2022 年 1 月

尊敬的客户

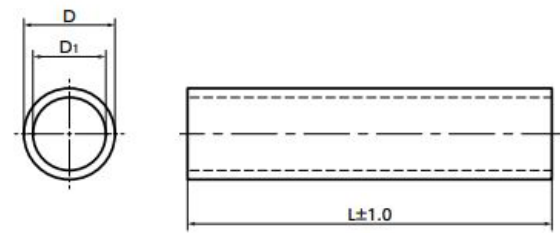
管GN990的规格已发生如下变更。
承蒙您的理解，希望贵公司今后继续惠顾我们的产品。
